Modulo per la presentazione delle osservazioni per i piani/programmi/progetti sottoposti a procedimenti di valutazione ambientale di competenza statale

REGISTRO UFFICIALE - INGRESSO
Prot. 0013207/DVA del 05/06/2017

AEROPORTO DI FIUMICINO – MASTER PLAN 2030

Osservazioni al progetto definitivo e allo studio di impatto ambientale “Aeroporto di Fiumicino – Master Plan 2030, proponente ENAC nell’ambito della procedura di VIA ex Dlgs n. 152/2006.

Figure 15 – Busy day 2015 – Movimenti totali per fascia oraria

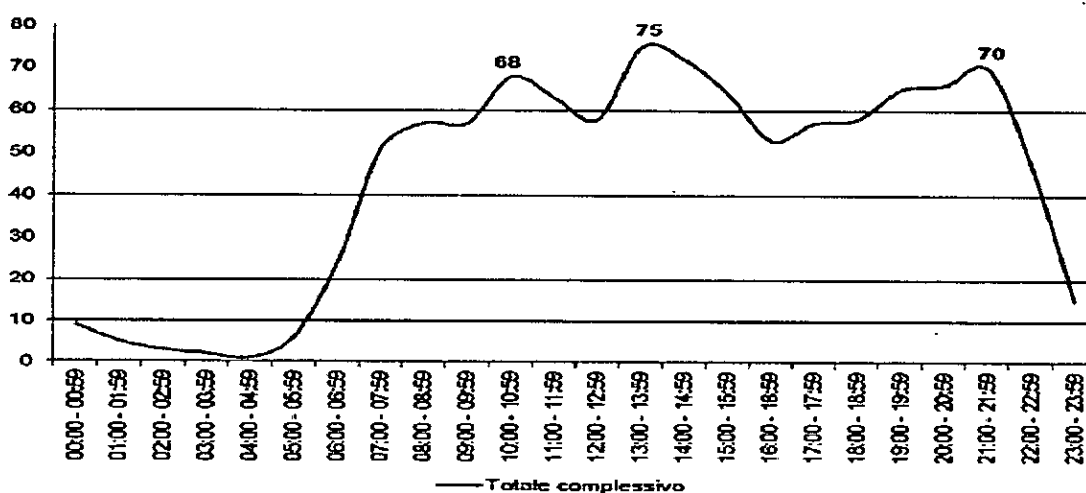
Si rileva come, anche aumentando il traffico del 40%, ovvero portandosi ai valori previsti per l'anno 2034, nell'arco della giornata si avrebbe una saturazione dell'attuale sistema di piste di FCO, che è di 90 movimenti/ora, solo in 3 distinte fasce orarie.

Stima andamento NO2 2017 Centralina 086

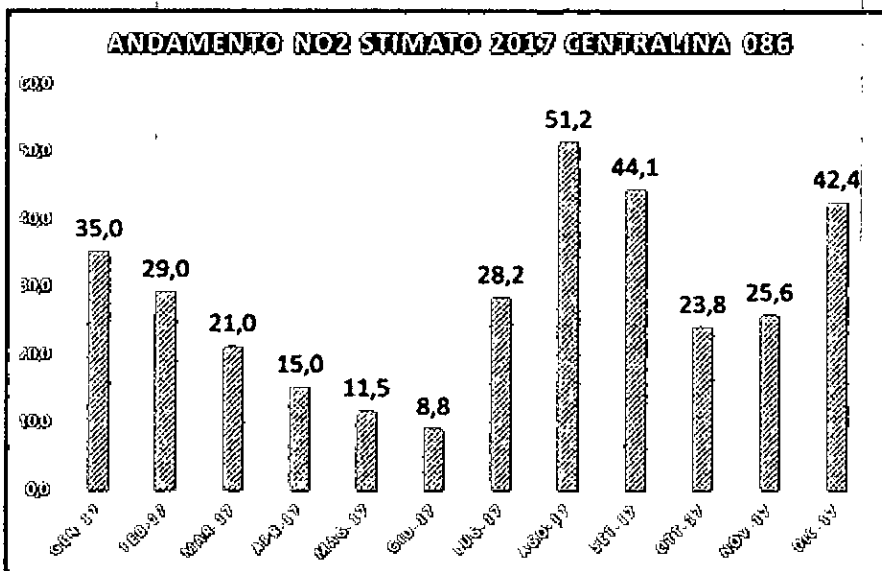
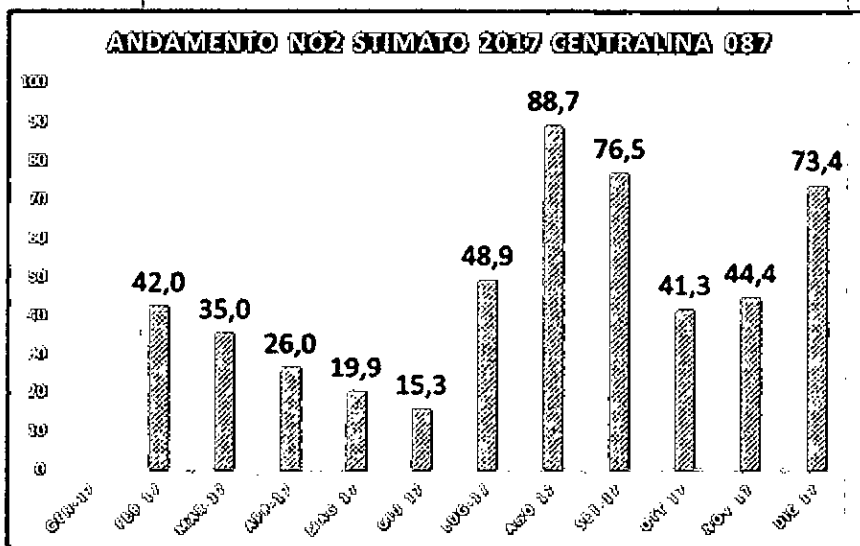
Questo, proiettato sulle misurazioni 2017 delle centraline 086 e 087 porta a considerare altamente probabile uno sfioramento del limite annuo di NO2 (40 microgrammi/m3) in quanto il valore stimato è di 46,5.

Recinto del sedime aeroportuale con vista su aeromobili

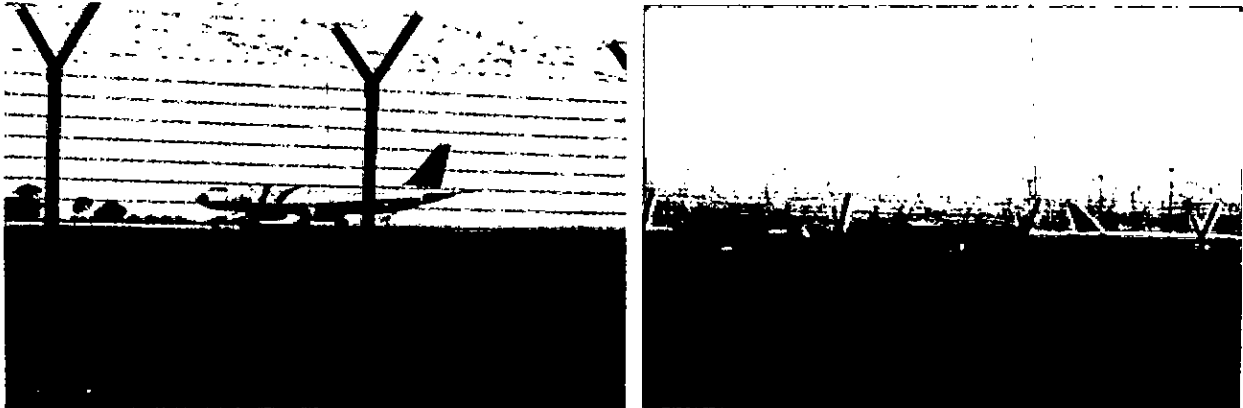
La recinzione delle piste dell'aeroporto inoltre è un elemento che inserisce un forte carattere di tridimensionalità, è esteso e molto visibile, e riduce sensibilmente la possibilità di fruizione estetica del paesaggio .

Anche la presenza di aeromobili nelle fasi di decollo e atterraggio costituisce una presenza fisica significativa per entità e frequenza. Per non parlare del rumore derivante da queste operazioni di atterraggio e decollo che modificano radicalmente il paesaggio sonoro.
